VŠEM ÚČASTNÍKŮM ZADÁVACÍHO ŘÍZENÍ

Věc: Nadlimitní veřejná zakázka na stavební práce "VD Harcov, zajištění bezpečnosti za povodní" / Vysvětlení zadávací dokumentace č. 6

Ukázka uzemnění např. od fy Geokon, které je provedeno měděným slaněným vodičem, předpokládaná délka k zemnicí svorce společného zemnění je do 3m.

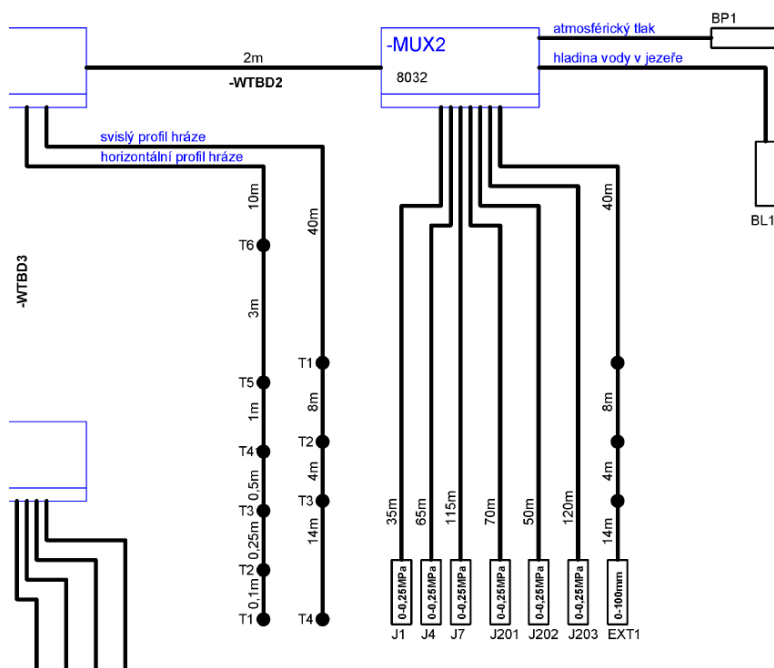
V soupisu prací PS04 položka 12 kabelové spoje, není provedená specifikace typu kabeláží jejich výměry, takže ocenění položky je velmi problematické. Uvedená výměra 1600m neodpovídá délkám kabeláží, které jsou vyznačené v projektové dokumentaci D21.2, kde zhotovitel napočítal dle vyznačených délek kabely v minimální délce 1840m. Je v těchto délkách započítaná i délka kabeláží pro zemnění přepětových ochran?

Zadavatel sděluje, že většina kabeláže je součástí dodávky snímačů. Snímače je nutno objednat s definovanou délkou uvedenou v dokumentaci D21.2 na výkrese 10-10-17H list č. 3/3. Uvedená výměra 1600m v technické specifikaci odpovídá délce úložných tras a je kratší, protože v mnohých případech je v jedné trase vedeno několik kabelů souběžně. Zemní svorka je v blízkosti multiplexů. Provedení připojení k zemní soustavě je třeba provést podle doporučení konkrétního výrobce – viz následující ilustrativní obrázek.

Na níže uvedeném obrázku je pohled na takový snímač.

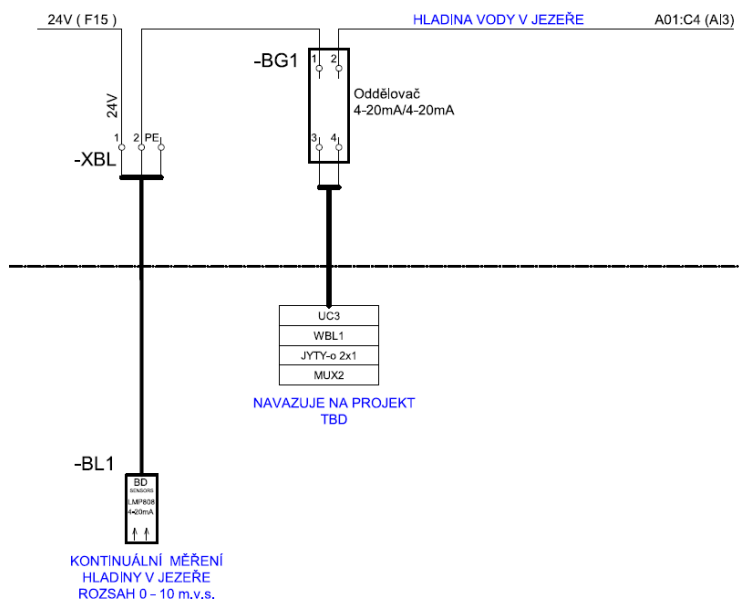
Technické zprávě SO-15 D.1.2.1.7 Automatický extenzometr se píše:

Automatický extenzometr bude umístěn ve vrtu ve střední části hráze. Vrt bude v horní části rozšířený do šachty. Šachta bude vybavena uzamykatelným poklopem. Délky extenzometrů budou ve skupině 9; 17; 21 a 35 m. Předpokládá se použití sklolaminátových nebo nerezových extenzometrických tyčí. Tyče budou opatřeny ochrannými hadicemi. Tyče budou kotveny pomocí kotvicích prvků do vrtu. Zhlaví extenzometrů bude vybaveno snímači pro automatické měření i úpravou pro ruční kontrolní odečet. Zhlaví bude kotveno ve vrtu pomocí uchycení dodávané výrobcem. Součástí dodávky extenzometrů je zhlaví. V polovině vzdálenosti mezi místy měření extenzometrů budou osazena teplotní čidla. Označení měrných míst: T1, T2, T3 a T4. Ve výkresu D.21_2 jsou uvedené ale úplně jiné délky pro teplotní snímače. (Pokud by první snímač byl umístěn v 1/2 extenzometru, tak T1 by měl být v hloubce 4,5m snímač T2=13m T3=19m a T4=28m. To ale neodpovídá vzdálenostem ve výkresové dokumentaci). Projektant PS04 v Technické zprávě píše 6) Ve společném vrtu pro extenzometr EXT1 bude umístěn vícenásobný kabelový snímač teploty. Jednotlivé snímače teplot T1, T2, T3 a T4 budou v místech měřících bodů extenzometru. Celková délka kabelu i se snímači bude 70m. Pokud by se dodržovala TZ z SO-15, tak umístění snímačů by mělo být T1=9m T2=17m T3=21m T4=28m (výkres D1.15-4). Pak by délka kabelů odpovídala výkresu, ale neodpovídá specifikace teplotních snímačů. Jelikož teplotní snímače na principu vibrující struny se dělají jenom samostatně a nedělají se na jednom vícenásobném kabelu. Na jednom vícenásobném kabelu se dělají jenom termistorové snímače (stringy), které nesplňují požadavky zadané v dokumentaci a hlavně nepracují na principu vibrující struny. Z toho nám vychází, že požadavek projektanta SO-15, aby byl použit samostatný teplotní snímač, které mají v sobě 2 měření teploty (vibrující strunu a zároveň termistor). Pokud je požadováno, aby měření teploty bylo provedeno snímačem s vibrující strunou a v poloviční vzdálenosti extenzometru, tak správné délky kabeláží mají být následující: 31m kabelu od MUX ke zhlaví extenzometru + 9m kabelu od zhlaví extenzometru k T1=40+4,5=45m T2=31+13m=44m T3=31+19m=50m T4=31+28m=59m. Takže celková délka kabeláží jenom pro tento extenzometr bude 198m místo uváděných 70m.

Obdobná chyba je i u měření v příčném profilu hráze u pravé věže, kde se bude měřit teplota zdiva pomocí a snímačů T1 a T6 a celková délka kabeláže by měla být minimálně 70m .Bude instalováno celkem 6 teplotních snímačů T1, T2, T3, T4, T5, T6 o vzájemných vzdálenostech 0m - 0,1m – 0,25m – 0,50m – 1,0m – 3m. Celková délka kabelu i se snímači bude 20m.

Ve výkresu D1_15_5 jsou snímače umístěné T1=0,10; T2=0,25; T3=0,50; T4=1,0; T5=3,0 m T6=5,5m.

Může zadavatel upřesnit, co teda platí nebo neplatí a upravit odpovídající výměry kabeláží ve výkresu výměr, aby bylo jasné, co se má oceňovat a opravit i výkresovou dokumentaci.

Zadavatel konstatuje, že délky kabelů i rozteče snímačů jsou uvedeny správně: První extenzometr i teplotní snímač je v hloubce 9 metrů.

Druhý extenzometr i snímač teploty je o 8 metrů hlouběji a to je $9+8=17\text{m}$

Třetí extenzometr i snímač teploty je o další 4 m níže a to je $17 + 4 = 21\text{m}$

Čtvrtý extenzometr i snímač teploty je o dalších 14m níže a to je $21 + 14 = 35\text{m}$

Tzn., že textová i výkresová část dokumentace je dle zadavatele ve shodě.

Opětovně Zadavatel poukazuje na skutečnost (pro snímače T1 – T6 v příčném profilu hráze u pravé věže), že kabely jsou součástí snímačů a je potřeba je objednávat dle uvedené specifikace. Žádný rozpor Zadavatel v dokumentaci neshledal. V tazatelem uváděné celkové délce kabeláže 70 m jsou chybně sčítané jednotlivé hloubky, nikoli rozteče mezi snímači.

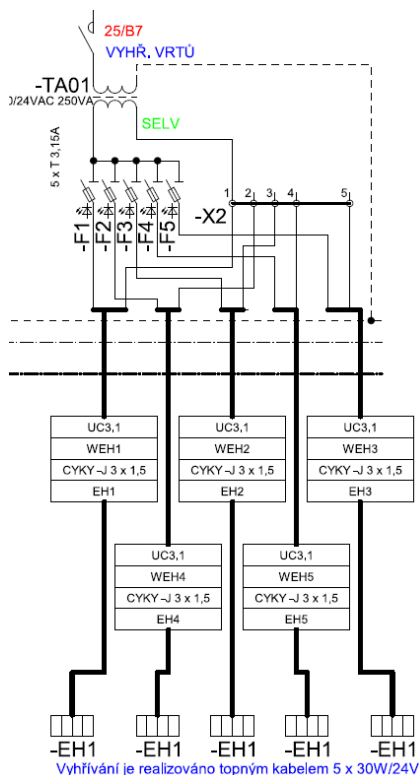
Může projektant PS03 upřesnit co si představuje pod pojmem vyhřívání vrtů topným kabelem. Kde a jakým způsobem se ten topný kabel nainstaluje. Dle úsudku soutěžitele si myslíme, že projektant je i v rozporu s platnými ČSN.

DOVOLENÉ DOTYKOVÉ NAPĚTÍ.

Výše dovoleného dotykového napětí závisí nejen na účelu, k němuž je používáno a na prostředí, ale i na době trvání poruchy. Čím je doba účinku dotykového napětí kratší, tím může být dotykové napětí vyšší.

Přípustné hodnoty **trvale dovoleného** dotykového napětí u zařízení do 1000V jsou uvedeny v následující tabulce.

Projektant používá pro napájení běžný kabel CYKY-J 3x1,5 (místo dvou vodičového kabelu). Tento kabel má v sobě žlutozelený vodič a to už může vyvolat možnost propojení se zemí a např. v případě poškození izolace topného kabelu umístěného na zhlaví vrtu, dojde ke spojení obvodu SELV se zemí, co může být pro obsluhu životu nebezpečné.

Předpokládáme, že jde o překlep a projektant myslel minimálně izolovaný topný kabel. Proto žádáme o detailní popis a výkres celého řešení vyhřívání vrtů a kompletní protokol o určení vnějších vlivů dle platných ČSN pro jednotlivé prostory, který by měl být součástí projektové dokumentace. Žádáme o doplnění protokolu v rámci soutěžní dokumentace.

Zadavatel upřesňuje, že zpracovatel projektové dokumentace předpokládá použití topných kabelů s dvojitou izolací. Kabely jsou určeny pro použití na napětí 230V. Ztrátový výkon 30W bude určen délkou topného kabelu. Stejně je možno použít topné kabely s opletením a využít ochranného vodiče pro připojení tohoto opletení.

Slovo „drát“ v technické zprávě opravdu není vhodně použito.

Odkaz na protokol o určení vnějších vlivů je uveden v dokumentaci D20_1_TZ na straně 3., vlastní **protokol** je přiložen k tomuto vysvětlení zadávací dokumentace č. 6.
